comune di TRAVERSETOLO

POC **PIANO OPERATIVO COMUNALE**

**CONTRODEDUZIONI alle RISERVE
ed OSSERVAZIONI pervenute**

Proposta di CONTRODEDUZIONI
alle RISERVE ed OSSERVAZIONI pervenute

OSSERVAZIONE N. 1 - BARBIERI GERMANA

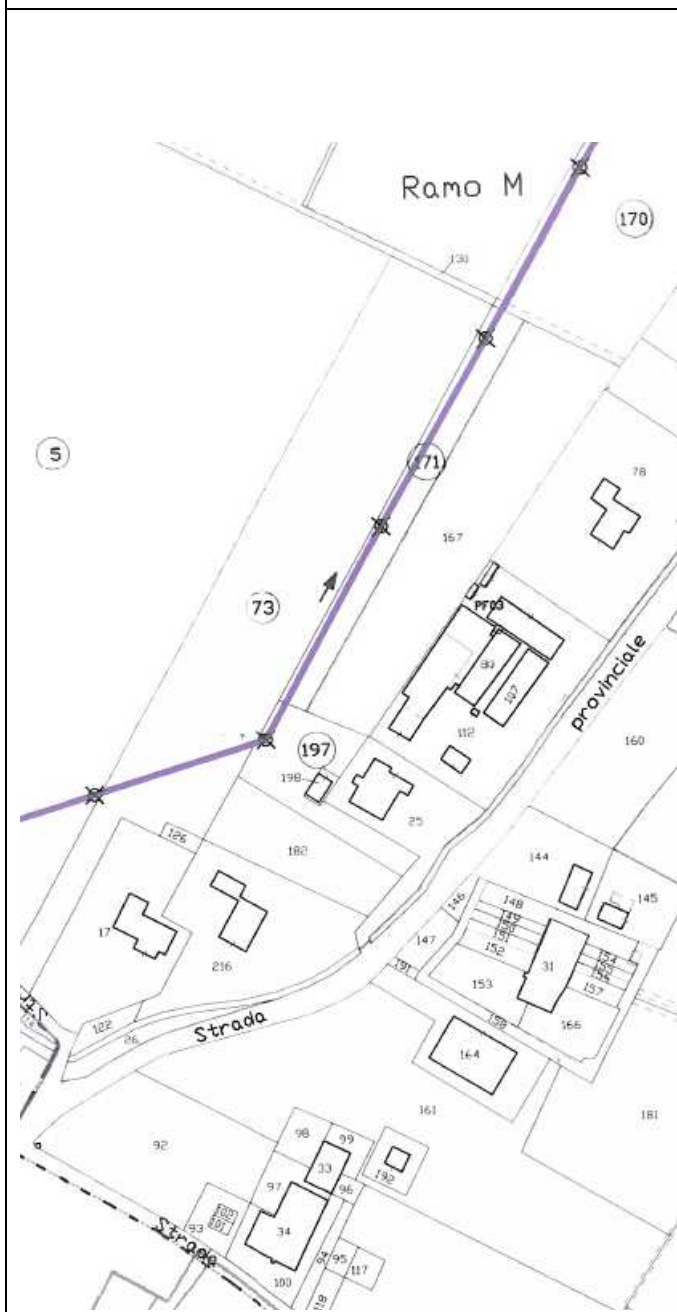
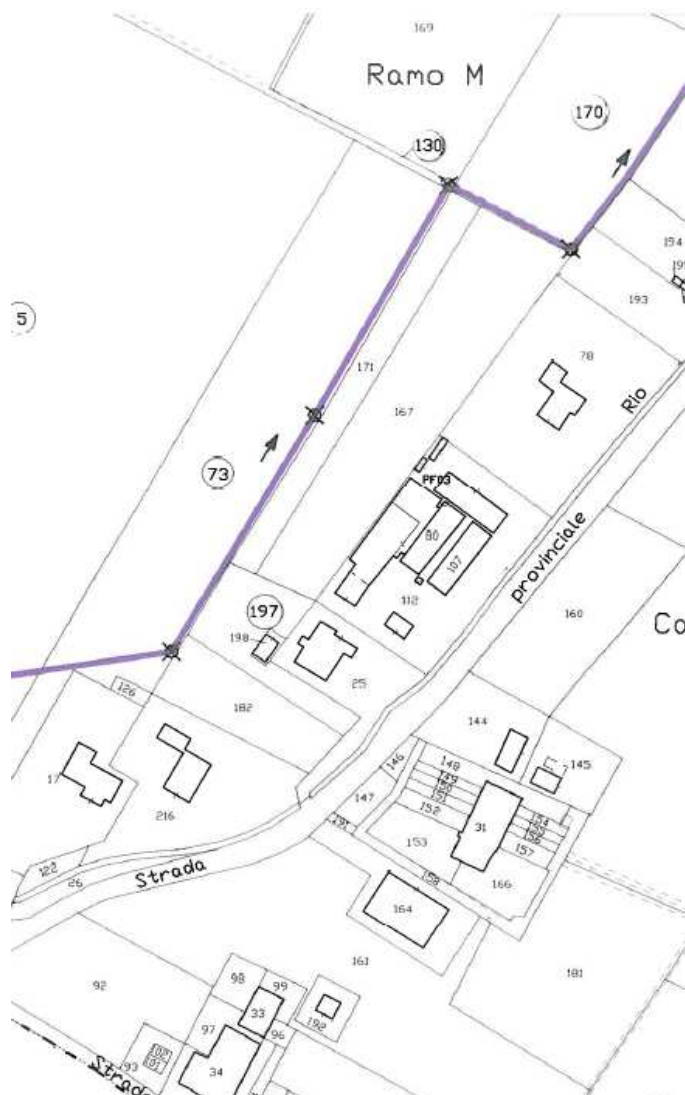
Con l'osservazione presentata la signora Barbieri Germana segnala la presenza di una recinzione perimetrale e di un canaletto irriguo interrato interferenti con il tracciato di progetto presentato (Comune di Traversetolo al Foglio 3, mappale 197). Disegni di riferimento: 3.SS.M04 REV 1 e 5.SS.16 REV 1

Proposta di controdeduzione: ACCOGLIBILE

A seguito della presente e di altre osservazioni ritenute accoglibili (vedi seguito) si è ritenuto opportuno modificare il tracciato di progetto evitando le interferenze segnalate. Il mappale suddetto non risulta interessato dal NUOVO tracciato di progetto.

OSSERVAZIONE N. 3 - MAGGIALI GIAMPIETRO

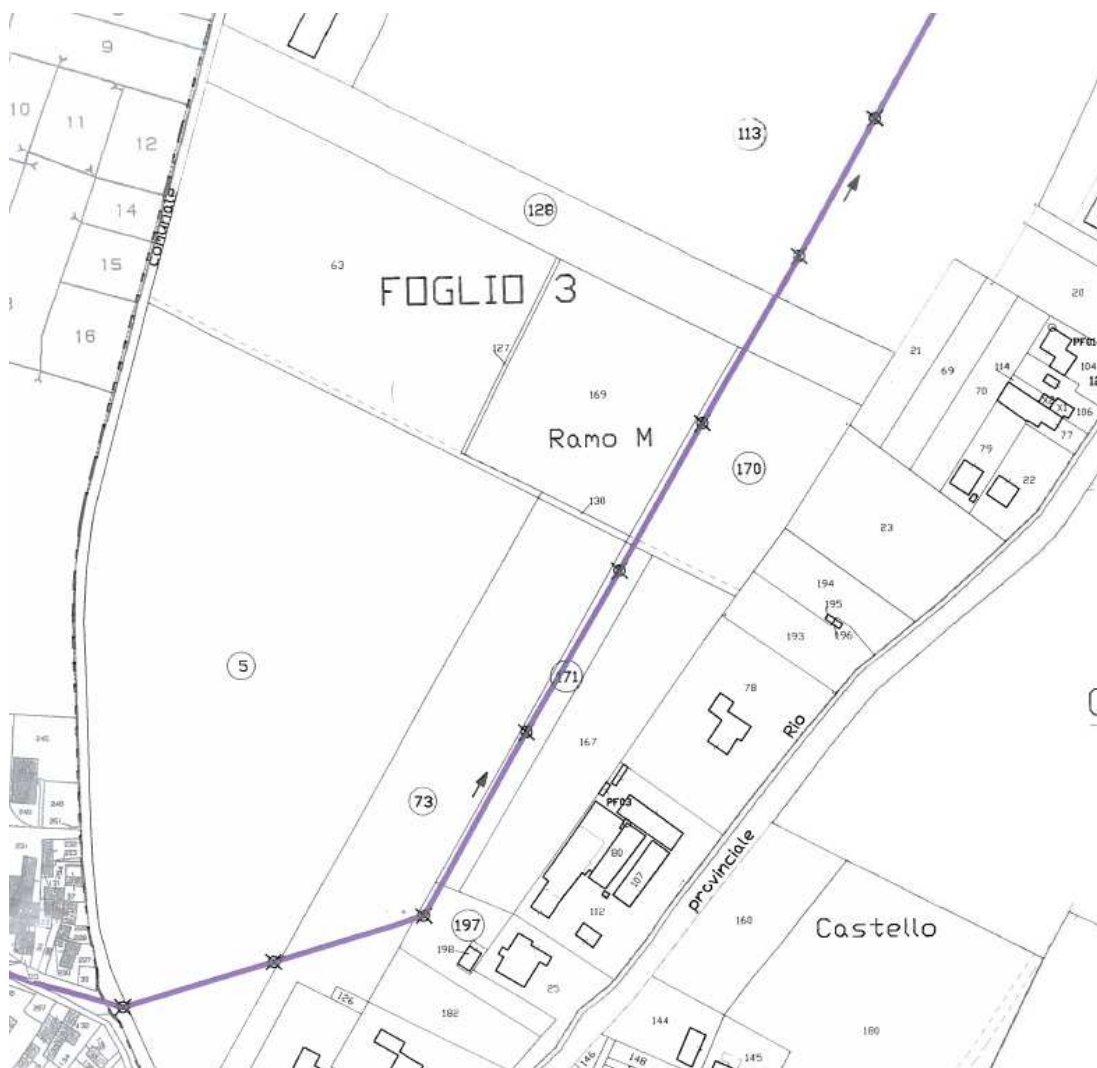
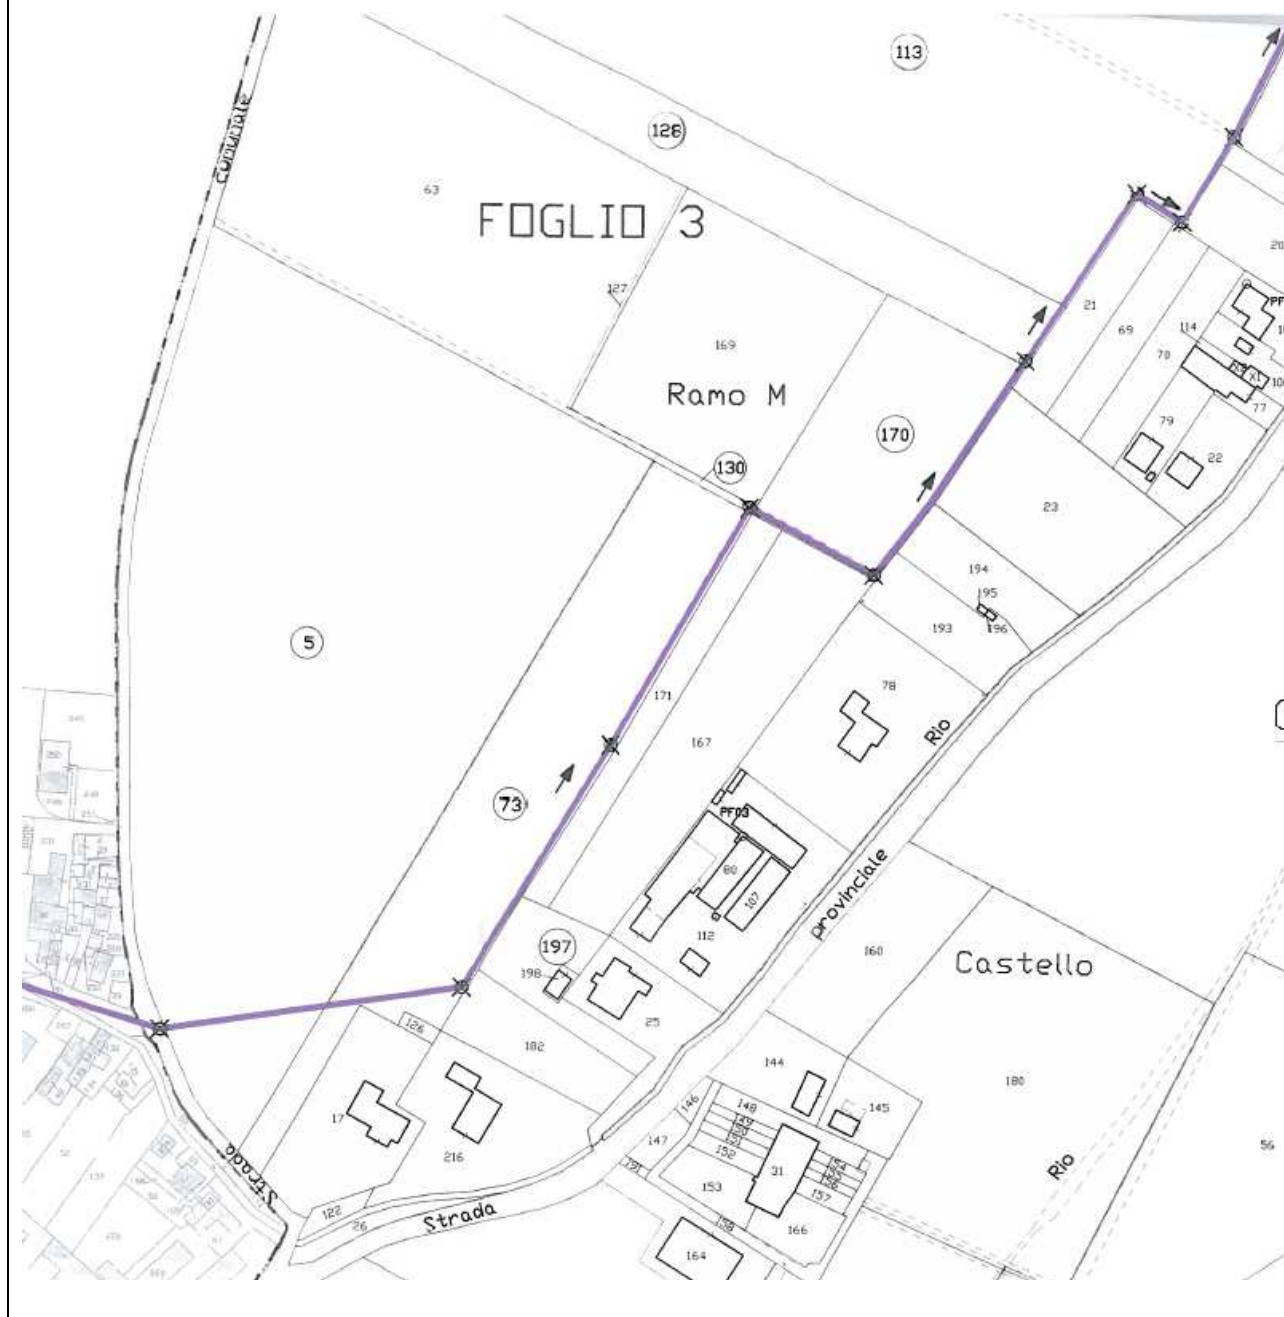
L'osservazione presentata dal signor Maggiali Giampietro tende ad ottenere la modifica del tracciato della condotta di progetto ed il riposizionamento dei chiusini. Il tracciato proposto prevede lievi modifiche al tracciato di progetto: spostamento della tubazione a ridosso dei confini di proprietà e riposizionamento dei pozzetti.

La proposta prevede specifico assenso al posizionamento della condotta sul mappale 173 di proprietà Maggiali sotto carraia in fregio al confine di proprietà. Disegni di riferimento: 3.SS.M04 REV 1 e 5.SS.16 REV 1

Si ritiene l'osservazione nel merito accoglibile, pertanto si è ridefinito il tracciato della condotta e dei pozzetti di progetto demandando alle successive fasi di progettazione la precisa ridefinizione della posizione delle camerette e della tubazione, in modo da garantire la più razionale coltivazione dei terreni attraversati dai mezzi agricoli. Nella redazione del progetto definitivo la posizione delle camerette sarà studiata con particolare cura proprio per minimizzare il potenziale impatto negativo sulla coltivabilità dei terreni, così come le tubazioni saranno posizionate in fregio ai confini compatibilmente con le esigenze tecniche.

I chiusini dei pozzetti di ispezione sono previsti a filo terreno quando posati su carraie o stradelli percorribili con mezzi meccanici, saranno fuori terra solo dove sistemati in area coltivabile per evitare il danneggiamento involontario delle macchine agricole e dei pozzetti stessi. Immediatamente prima della fase di realizzazione delle opere la Direzione lavori concorderà con i proprietari l'esatta ubicazione dei pozzetti tuttavia la distanza tra gli stessi non potrà superare i 130 – 150 metri per motivi tecnici. In fase esecutiva sarà consentito ai proprietari richiedere la predisposizione di allacci privati alla rete posata.

Nota: a seguito dell'accoglimento dell'osservazione, il tracciato del Ramo M della condotta fognaria interesserà un nuovo mappale, sempre di proprietà Maggiali e censito al catasto terreni al fg. 3 mappale 130.

Estratto della tavola 5.PS.04 - ADOTTATO

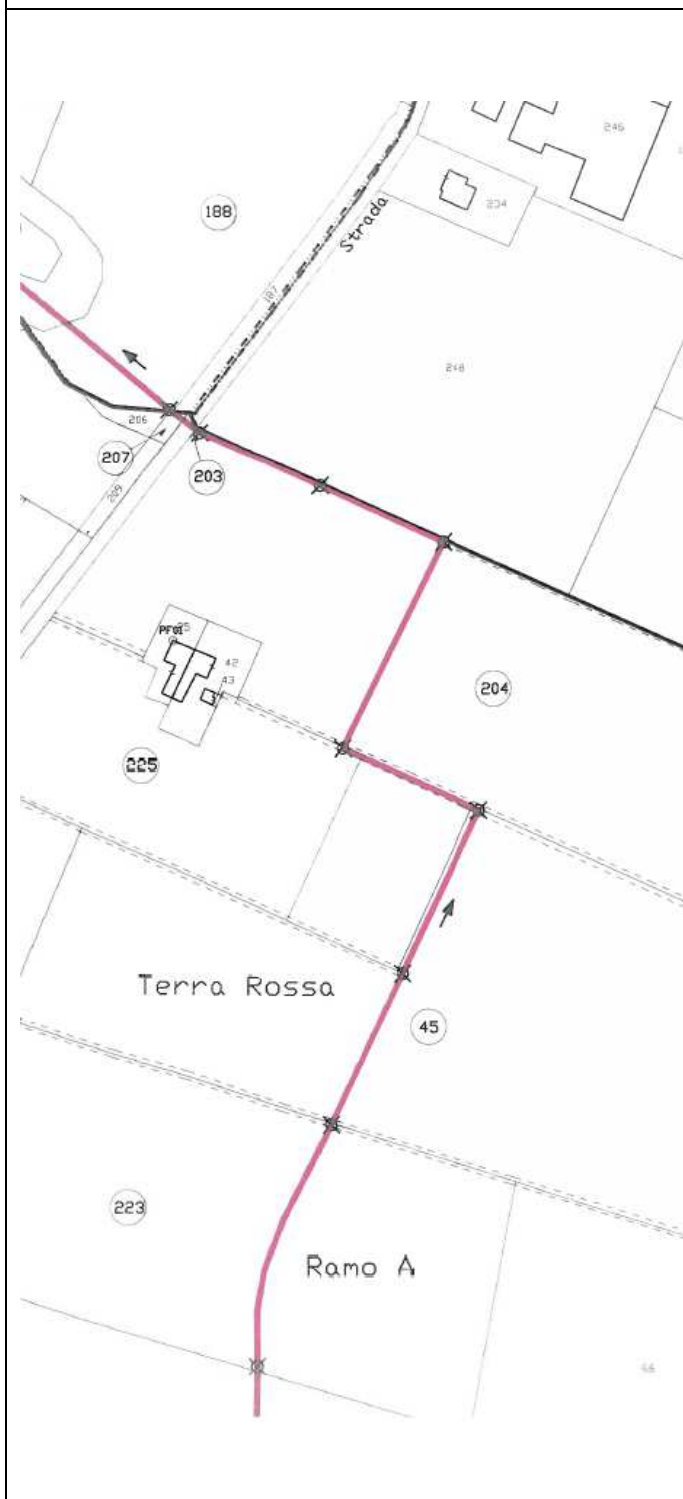
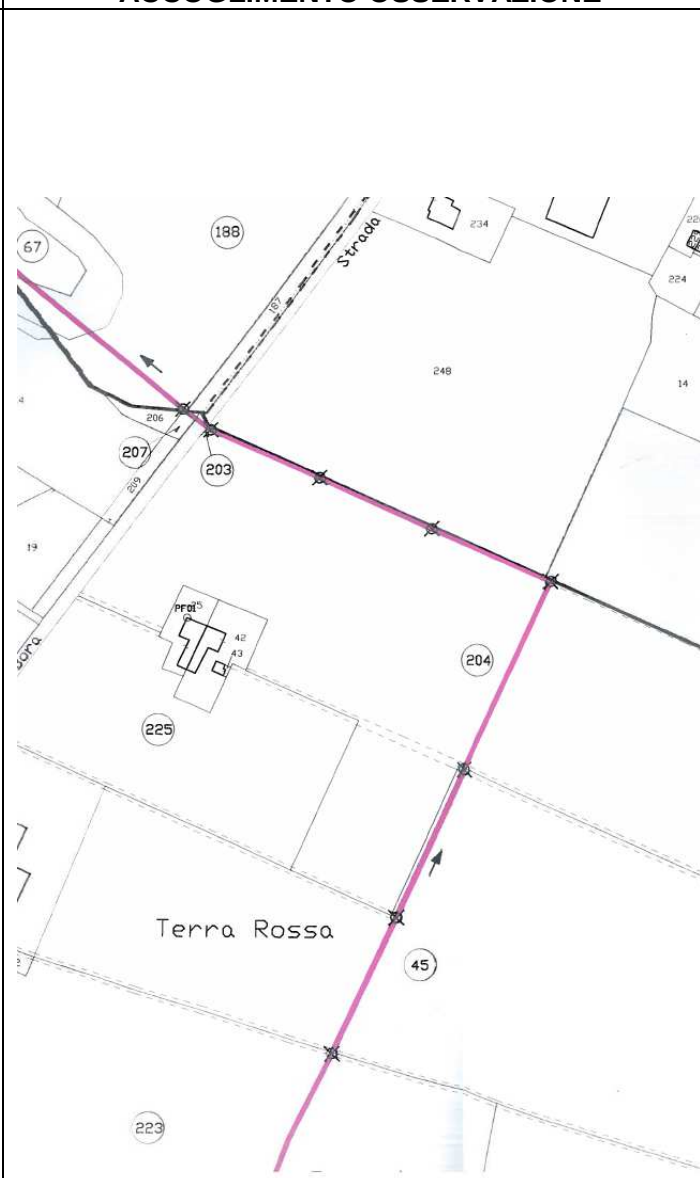
Si ritiene accoglibile la proposta di spostamento con le seguenti precisazioni:

- la condotta sarà comunque posizionata all'interno del mappale 204, come da tavola allegata.

A seguito della modifica del tracciato, ne consegue che il mappale 225, sempre di proprietà Guarnieri, non verrà interessato dal passaggio del collettore.

I chiusini dei pozzetti di ispezione sono previsti a filo terreno quando posati su carraie o stradelli percorribili con mezzi meccanici, saranno fuori terra solo dove sistemati in area coltivabile per evitare il danneggiamento involontario delle macchine agricole e dei pozzetti stessi. Immediatamente prima della fase di realizzazione delle opere la Direzione lavori concorderà con i proprietari l'esatta ubicazione dei pozzetti tuttavia la distanza tra gli stessi non potrà superare i 130 – 150 metri per motivi tecnici.

Estratto della tavola 5.PS.02 - ADOTTATO

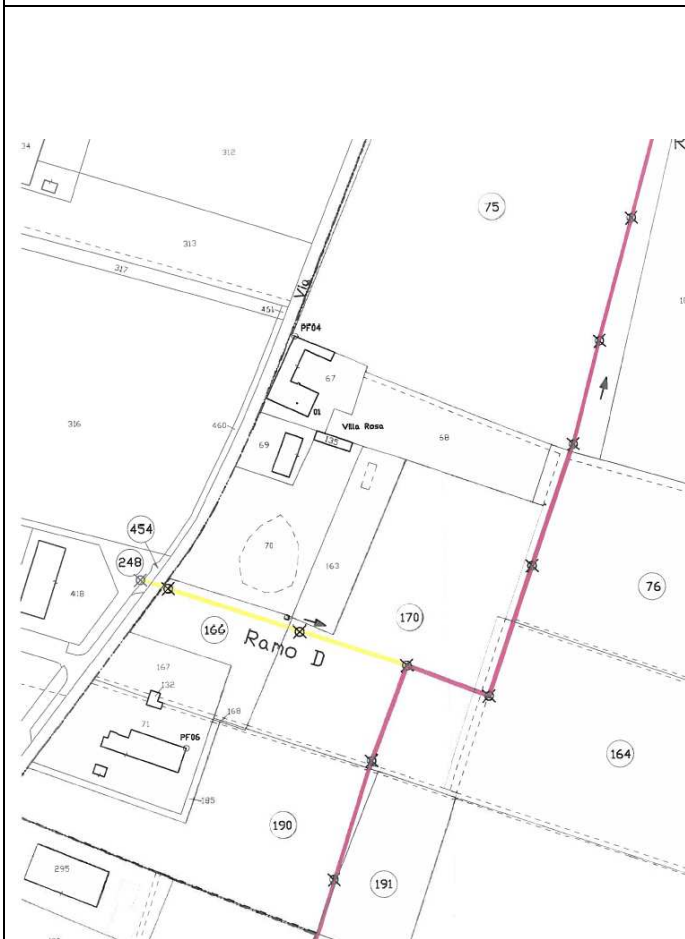
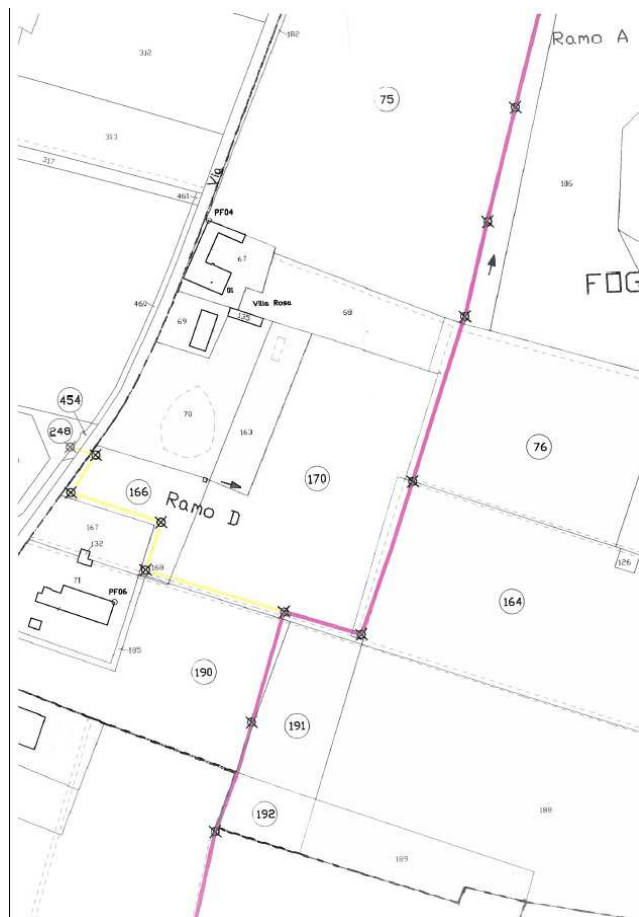
L'osservazione presentata dal signor Bertoni Clemente chiede di modificare il tracciato indicato nel progetto spostando la condotta fognaria prevista nel terreno di sua proprietà, censito al catasto terreni del Comune di Traversetolo al foglio 20 mappali 166, 170 e 190 in modo da non interessare il terreno agricolo ma piuttosto le esistenti carraie minimizzando comunque l'impatto sui terreni coltivabili.

Il ramo di collettore interessato da tale richiesta è il ramo D. Disegni di riferimento: 5.PS.02 revisione 1 + 3.PS.D revisione 1

Allo scopo di ridurre quanto possibile l'impatto sulla proprietà Bertoni si ritiene di poter accogliere parzialmente la proposta avanzata.

La tubazione, per motivi tecnici (profondità di posa, e conseguente stabilità dei terreni in fase di posa, collegamento di impianti esistenti e attraversamenti stradali), potrà essere posata, sempre all'interno della proprietà Bertoni, per quanto possibile sotto il sedime delle carraie sui lati est e sud della proprietà e comunque, sul rimanente tratto, il più vicino possibile al confine sud anziché tagliare il fondo (vedi planimetria allegata). I chiusini dei pozzetti di ispezione sono previsti a filo terreno quando posati su carraie o stradelli percorribili con mezzi meccanici, saranno fuori terra solo dove sistemati in area coltivabile per evitare il danneggiamento involontario delle macchine agricole e dei pozzetti stessi. Immediatamente prima della fase di realizzazione delle opere la Direzione lavori concorderà con i proprietari l'esatta ubicazione dei pozzetti tuttavia la distanza tra gli stessi non potrà superare i 130 – 150 metri per motivi tecnici.

Estratto della tavola 5.PS.01 - ADOTTATO

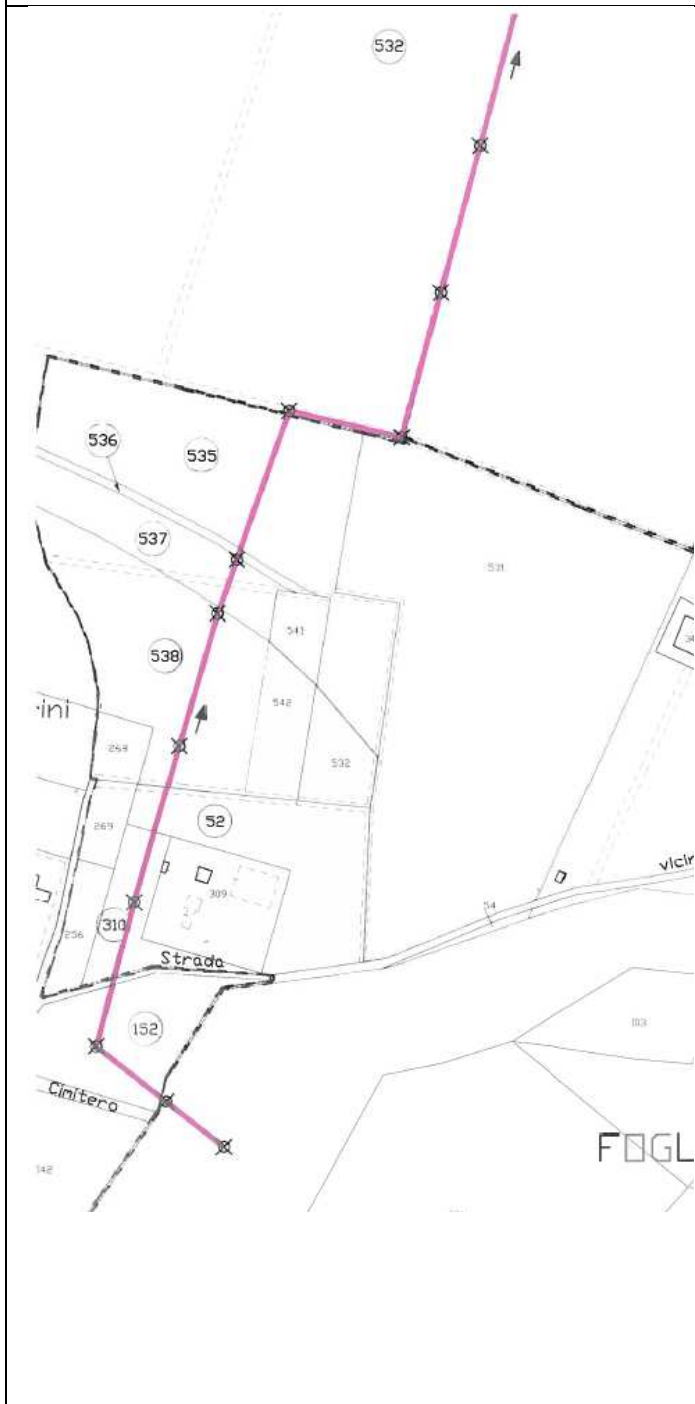
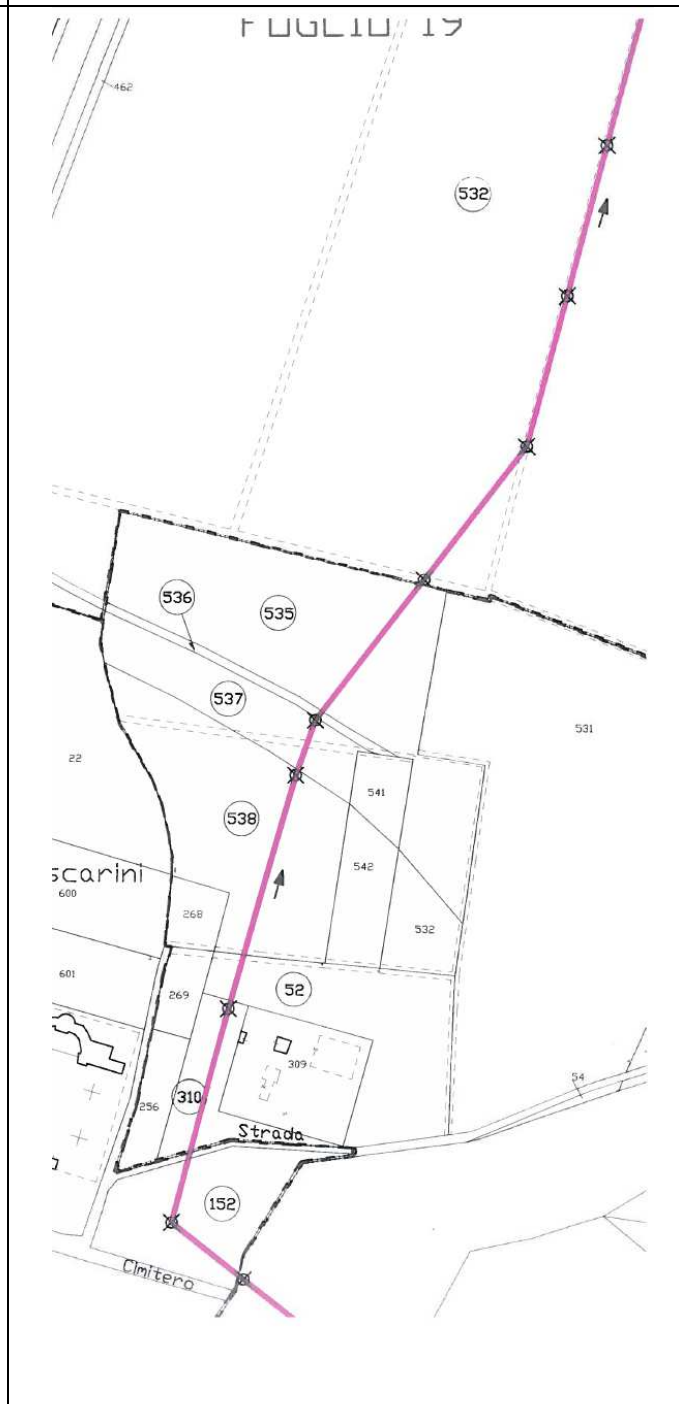
L'osservazione presentata dal signor Galvani Marco tende ad ottenere la modifica del tracciato della condotta di progetto ed il riposizionamento dei chiusini. Il tracciato proposto prevede lievi modifiche al tracciato di progetto secondo planimetria allegata alla osservazione e riposizionamento dei pozzetti. Disegni di riferimento: 3.PS.A01 REV 1 e 5.PS.01 REV 1

Si ritiene l'osservazione nel merito accoglibile, pertanto si è ridefinito il tracciato della condotta e dei pozzetti di progetto demandando alle successive fasi di progettazione la precisa ridefinizione della posizione delle camerette e della tubazione, in modo da garantire la più razionale coltivazione dei terreni attraversati dai mezzi agricoli. Nella redazione del progetto definitivo la posizione delle camerette sarà studiata con particolare cura proprio per minimizzare il potenziale impatto negativo sulla coltivabilità dei terreni, così come le tubazioni saranno posizionate in fregio ai confini compatibilmente con le esigenze tecniche.

I chiusini dei pozzetti di ispezione sono previsti a filo terreno quando posati su carraie o stradelli percorribili con mezzi meccanici, saranno fuori terra solo dove sistemati in area coltivabile per evitare il danneggiamento involontario delle macchine agricole e dei pozzetti stessi. Immediatamente prima della fase di realizzazione delle opere la Direzione lavori concorderà con i proprietari l'esatta ubicazione dei pozzetti tuttavia la distanza tra gli stessi non potrà superare i 130 – 150 metri per motivi tecnici. In fase esecutiva sarà consentito ai proprietari richiedere la predisposizione di allacci privati alla rete posata.
